桃園市政府都市發展局 函

主旨：檢送貴會115年9月9日召開「加速建照案審查修正意見相關事宜暨疑義會議(74)」會議紀錄1份，請查照。

加速建照案審查修正意見相關事宜暨疑義會議(74)討論

桃園市加速建照案審查修正意見相關事宜暨疑義會議
桃園市桃園區桃園段武陵小段 115-1、115-12、115-15、115-16 地號等 4 筆 個案認定請議

三 淨空調整後 高度及15層

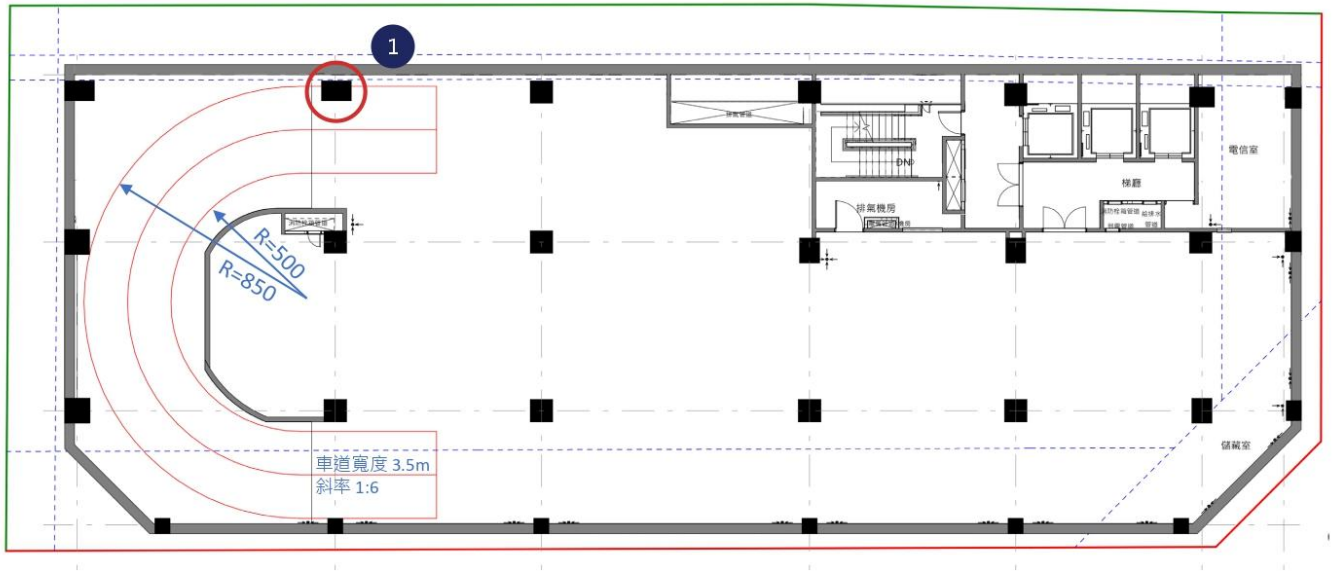
一張標準層平面，六個原因；圖面含四周地界線

影響容積面積 928 ㎡

北向留設 3M 淨空
全棟樓地板損失

建築高度 49M → 61M

公設比 35% → 42.6%

1 南側道路削線

1:3.6，12F 起每層 −1.55M

2 西側落物曲線

§229 逾 50M 須退
3.80M，現況僅 2M

3 特別安全梯 ×2

§241 二方向避難

附 附錄二、留設 3 公尺量體模擬

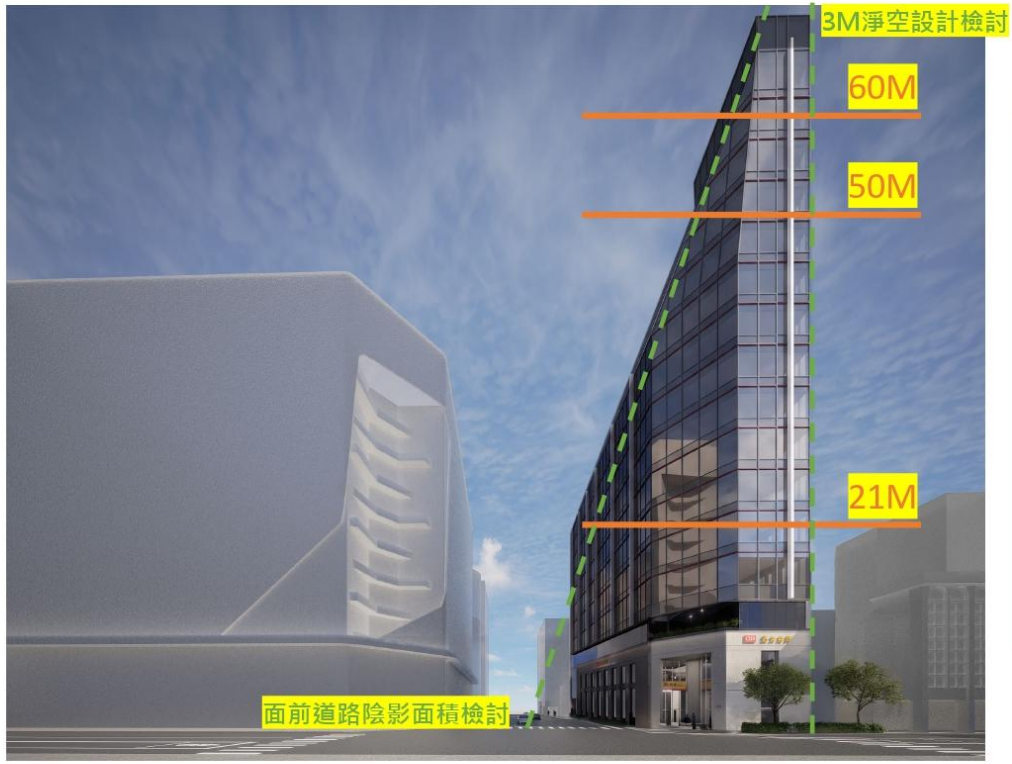
量體自 49.95 公尺增為 61.80 公尺，三道門檻同時踩線

61.80 M	15F 為補回面積所需之高度
60.00 M	§251・§252 中繼幫浦、航空障礙燈
50.00 M	§227 高層建築物，全棟適用第十二章
49.95 M	12F 原設計高度
21.00 M	§39-1 北向日照檢討起算

北向立面全段淨空，空調設備須移至臨路面；此一結果並非本案獨有，詳附錄二。

附 附錄三、從地籍圖視桃園土管保留彈性之重要

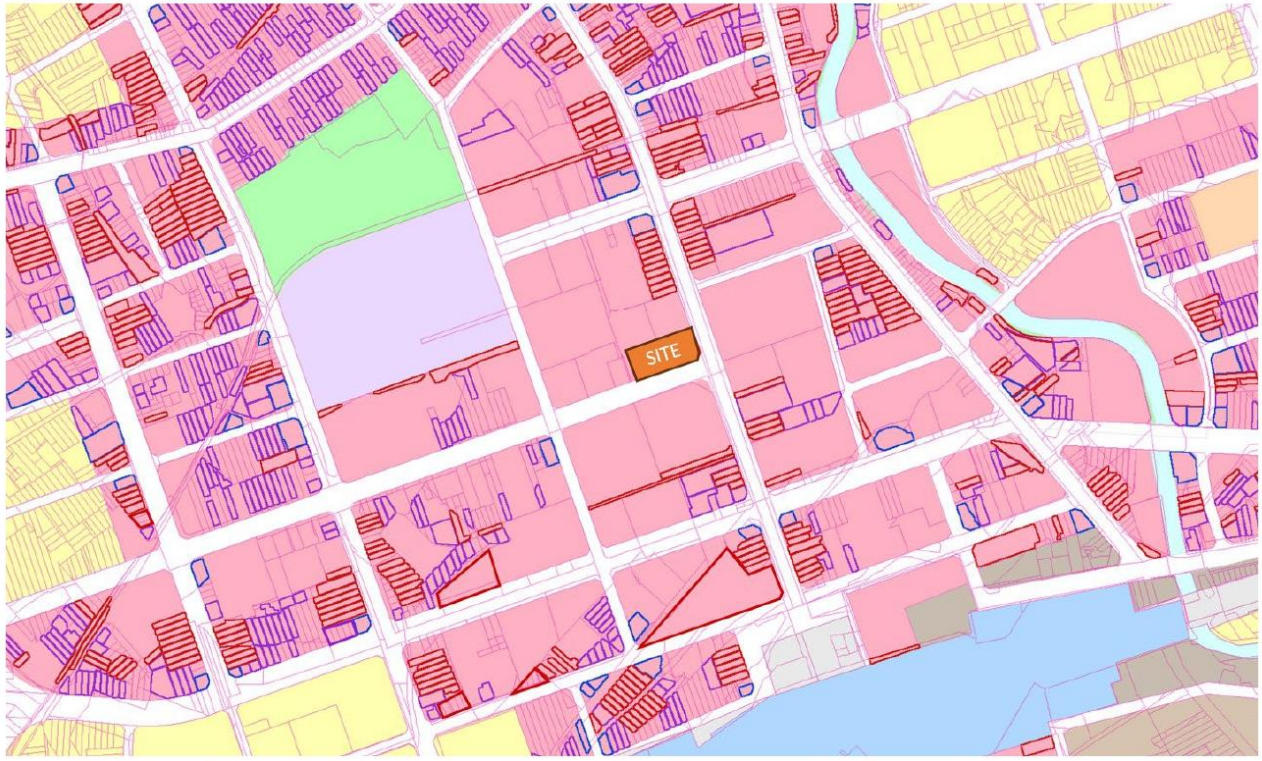
本案並非單一個案，舊市區細分商業宗地 1,198 筆 / 11.08 公頃，逾半數退完之後沒有可用進深

北向境界線就是長邊
退 3 M 折損比例最大

兩面臨路各退 4 M（土管第十點）
另加北向淨空 3 M

臨路 4 M ＋
北向 3 M 後餘寬不足 16 M
北鄰為道路者不計入

三類合計 5.78 公頃，佔可辨識細分宗地面積 52.2%。同一基準若套用於全市舊市區，將反覆以個案認定處理。

附件四原使用執照(93.2.5)一層平面圖

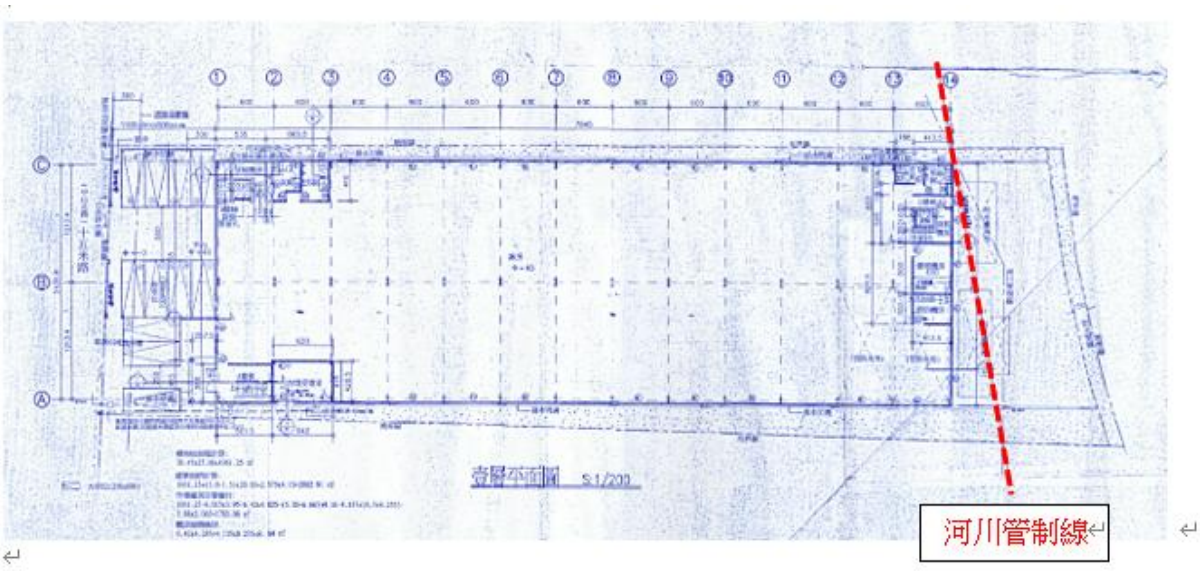
二. 本案建築基地前於 93 年 2 月 5 日領得使用執照，當時未有前項函釋，故河川管制線內雖不得建築，但仍得計入法定空地(詳附件四)。

三. 現起造人擬申請垂直增建(詳附件五)，如依函釋說明河川管制線內部分不得計入法定空地,原有建物之設計建蔽率將自 64.86% 變更為 73.68%，大於法定建蔽率之 70%，因其發生原因非可歸責於起造人，如因此原合法部分變為違法，顯有違信賴保護原則。
申請增建增加樓地板面積之樓層，含該樓層原有之樓地板，均符合扣除河川管制線範圍土地之法定建蔽率。

一. 建築基地辦理增建時，因都市計畫使用分區變更或法規變更造成建蔽率之檢討基準變更時，依內政部函 65.01.08 台內營字第 659083 號(詳

附件七)及其所附臺北市政府工務局 64 年 12 月 10 日北市工建字第 56944 號函(詳附件六)處理原則，原領有使用執照部分，如無申請水平增建，應得維持原核准之建築面積。

二. 有關垂直增建之樓層部分，其增建部分應依申請增建時之法令規定辦理，檢討合於法定建蔽率。

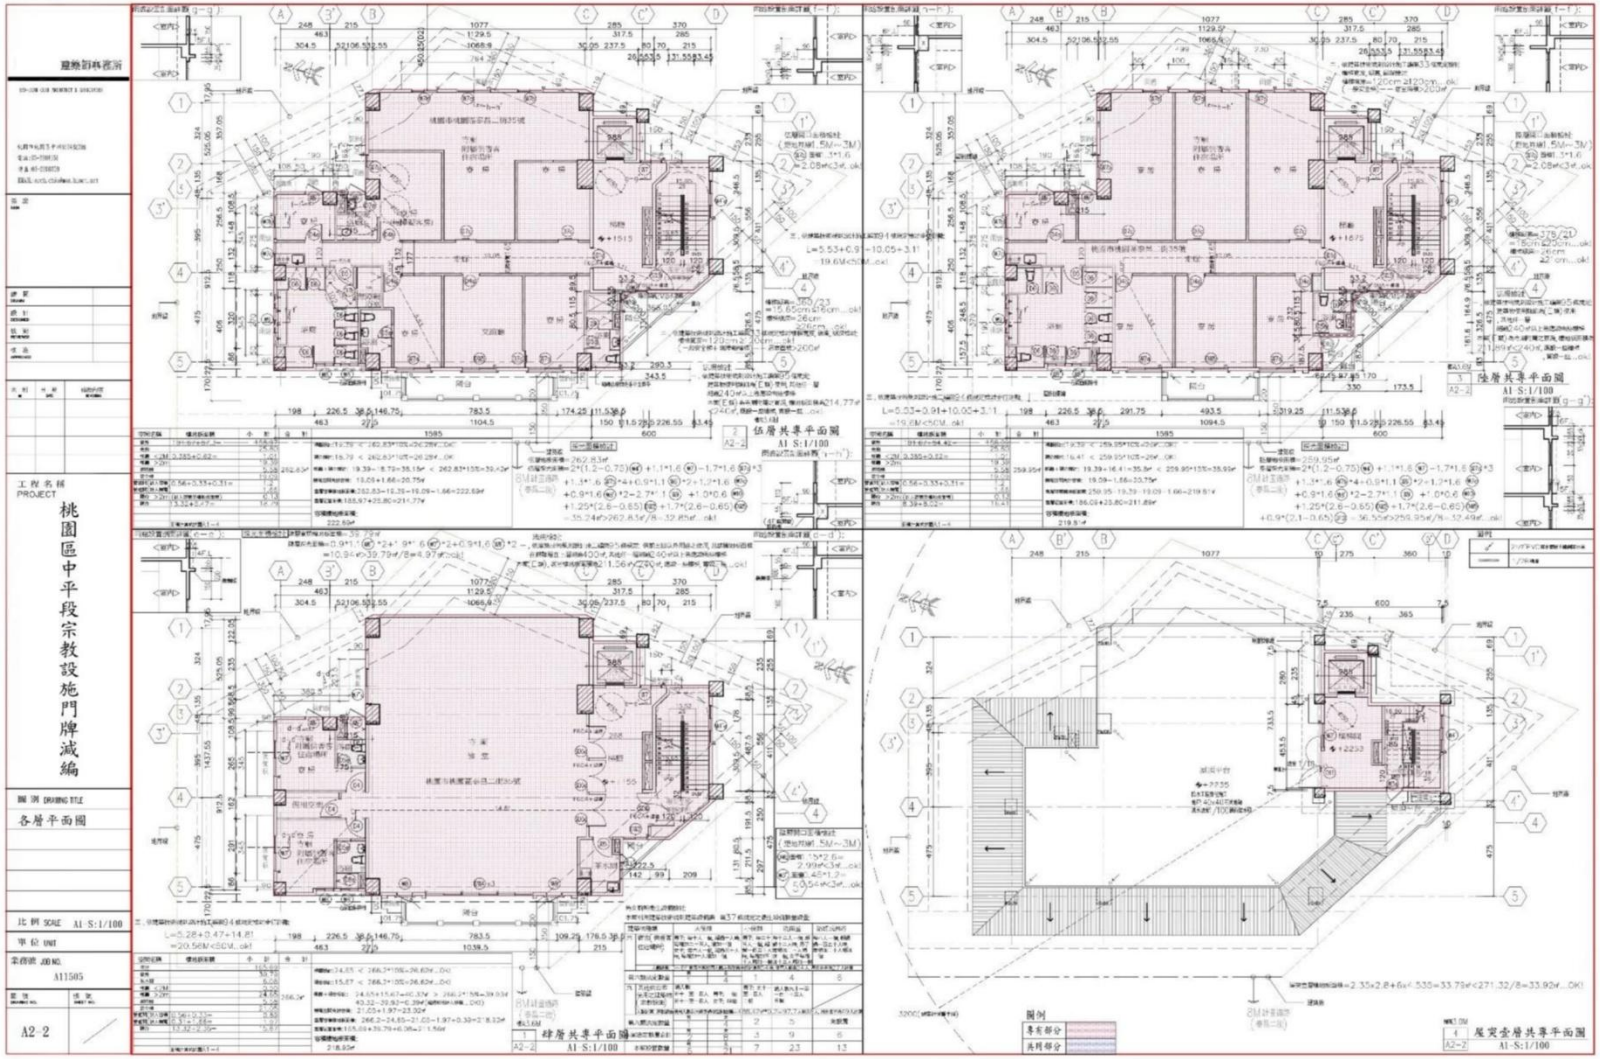
1. 本案原為地下一層地上五層一幢一棟 5 戶供寺廟使用(詳附件八)，因設立之需要擬依「建築物增/減編門牌變更戶數辦理簡易報備作業說明」辦理門牌減編報備(詳附件九)，有關原設計依技規 162 條免計容積樓地板部分，得否援用內政部營建署 91.11.07 營署建管字第 0910069282 號函辦理，提請討論。

依內政部營建署函 91.11.07.營署建管字第 0910069282 號之說明二(詳附件十)，以區分型態申請者，即有建築技術規則建築設計施工編第一百六十二條第一項第一款有關每層共同使用之樓梯間、昇降機間之梯廳，其淨深度不得小於二‧〇公尺；其梯廳面積未超過該層樓地板面積百分之十部分，得不計入該層樓地板面積之適用，故本案應符合上述之適用。
